Dodatek č. 2

1. Smluvní strany uzavřely dne 19. 10. 2018 na základě výsledku otevřeného zadávacího řízení nadlimitní veřejné zakázky s názvem „**Zvýšení dostupnosti komunitních pobytových služeb v lokalitě Kostelec nad Orlicí – stavební práce**“, evidenční číslo ve Věstníku veřejných zakázek Z2018-008132 (dále jen „veřejná zakázka“), smlouvu o dílo (dále jako „smlouva o dílo“ nebo „smlouva“).

Změnový list č. 3 - 30

Zvýšení dostupnosti komunitních pobytových služeb v lokalitě Kostelec nad Orlicí – stavební práce

KRYCÍ LIST SOUPISU PRACÍ (příloha ZL č.3)

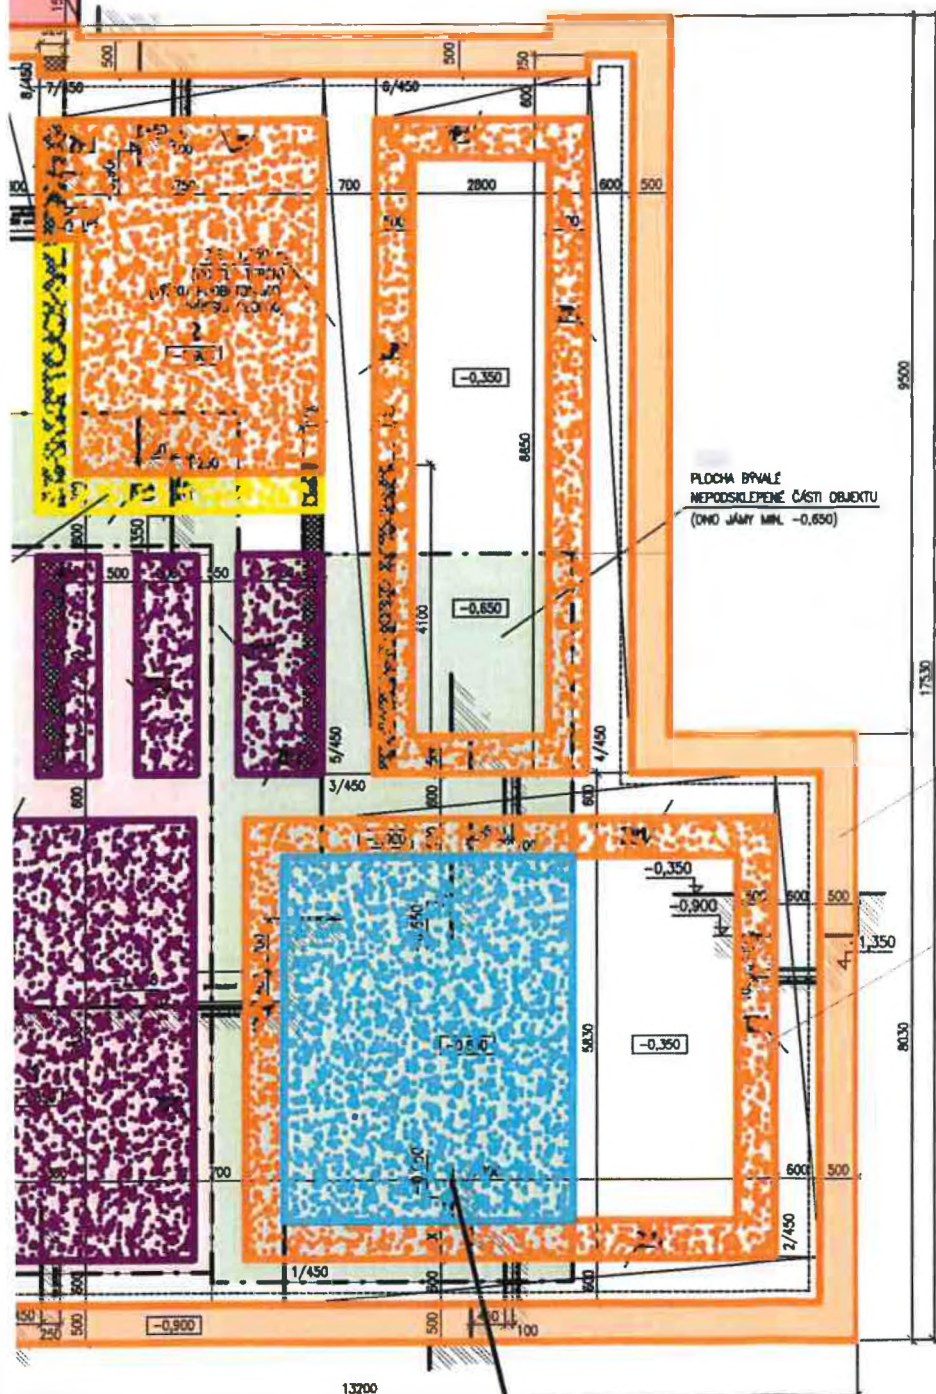
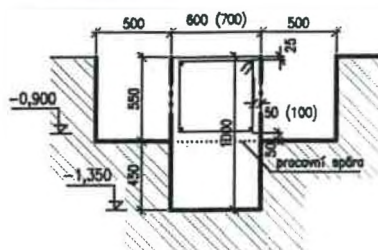
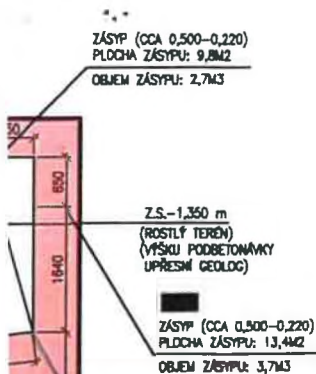
Vícepráce jsou důsledkem pochybení projektanta spočívající v chybných výpočtech výměr, v důsledku chybných kubatur bouraných podzemních konstrukcí. Na tuto položku jsou dále navázány práce jako přesuny, dopravné a skládkovné.

ZÁSTYP (0,900-0,350)
PLOCHA ZÁSTUPU: 22,1M²
OBJEM ZÁSTUPU: 12,2M³

ZÁSTYP (0,900-0,350)
PLOCHA ZÁSTUPU: 8,7+5,1+10,5+15,9 = 38,2M²
OBJEM ZÁSTUPU: 21,0M³

ZÁSTYP (0,650-0,350)
PLOCHA ZÁSTUPU: 18,5M²
OBJEM ZÁSTUPU: 5,9M³

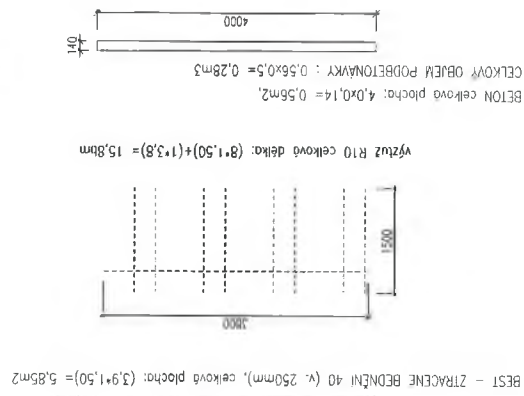
výtluk R10 celková délka: $(1 \times 10,30) + (1 \times 1,2) + (6 \times 1,82) + (3 \times 1,57) + (3 \times 1,32) + (8 \times 1,07) + (2 \times 0,82) = 44,21 \text{ m}$

BEST - ZTRACENÉ BEDNĚNÍ 30 (v. 250mm), celková plocha: $(2,50 \times 1,50) + (1,75 \times 1,25) + (1,75 \times 1,03) + (3,50 \times 0,75) + (1,00 \times 0,50) = 10,82 \text{ m}^2$

BETON celková plocha: $10,60 \times 0,7 = 7,42 \text{ m}^2$, CELKOVÝ OBJEM PODBETONÁVKY : $7,42 \times 0,4 = 2,97 \text{ m}^3$

DETAIL D.14 - konstrukční řešení terénní opěrné zdičky

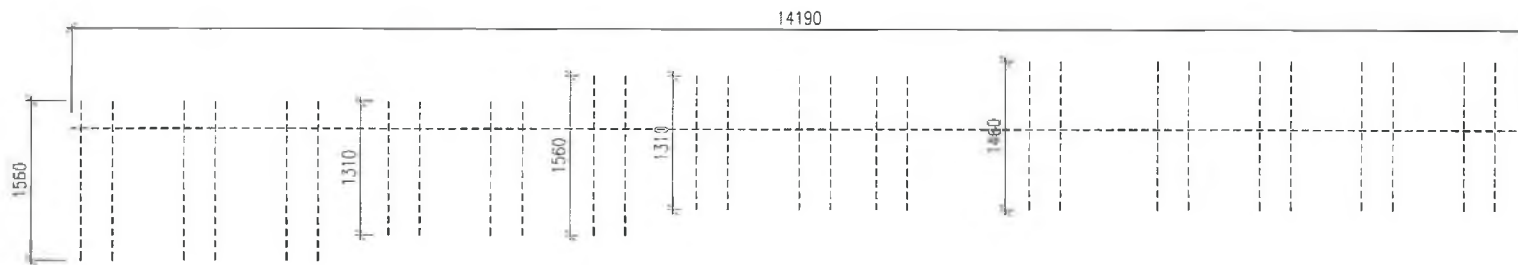
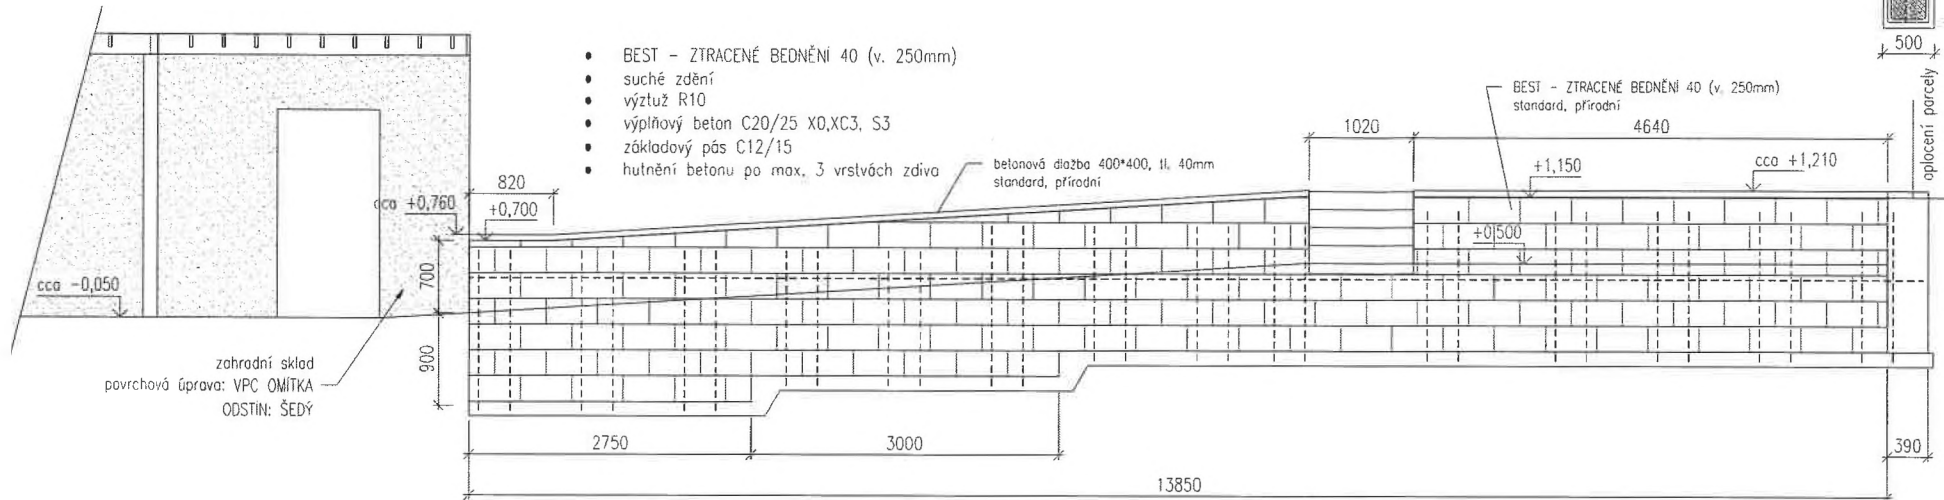
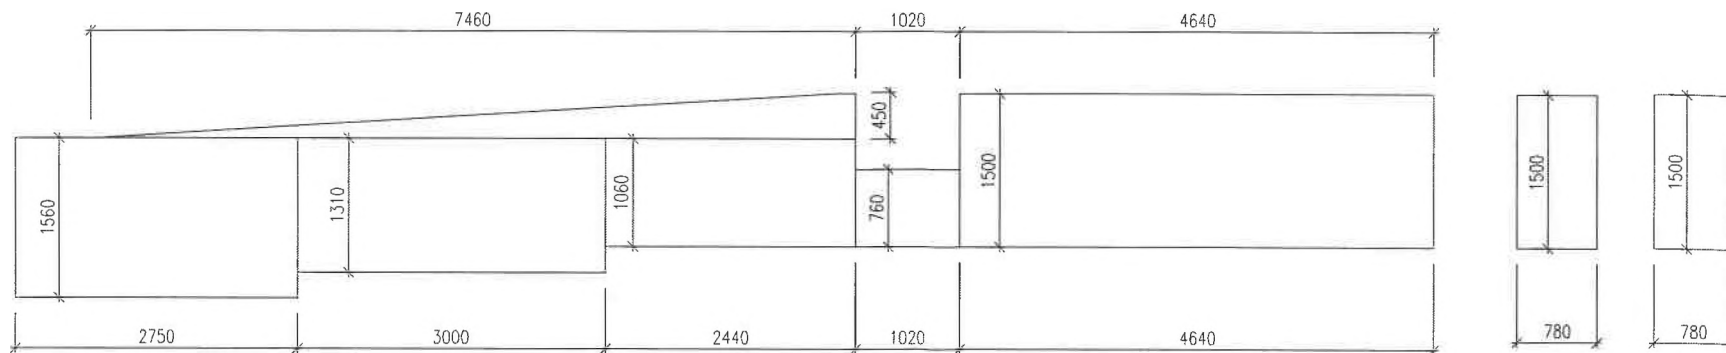
výztuž R10 celková délka: $(1 \cdot 10,30) + (1 \cdot 4,12) + (6 \cdot 1,82) + (3 \cdot 1,57) + (3 \cdot 1,32) + (8 \cdot 1,07) + (2 \cdot 0,82) = 44,21 \text{bm}$

BEST – ZTRACENÉ BEDNĚNÍ 30 (v. 250mm), celková plocha: $(2,50 \cdot 1,50) + (1,75 \cdot 1,25) + (1,75 \cdot 1,00) + (3,50 \cdot 0,75) + (1,00 \cdot 0,50) = 10,82 \text{m}^2$

VÝKOP celkový objem: $10,60 \cdot 0,97 = 10,29 \text{m}^2$, CELKOVÝ OBJEM PODBETONÁVKY : $10,29 \cdot 0,4 = 4,12 \text{m}^3$
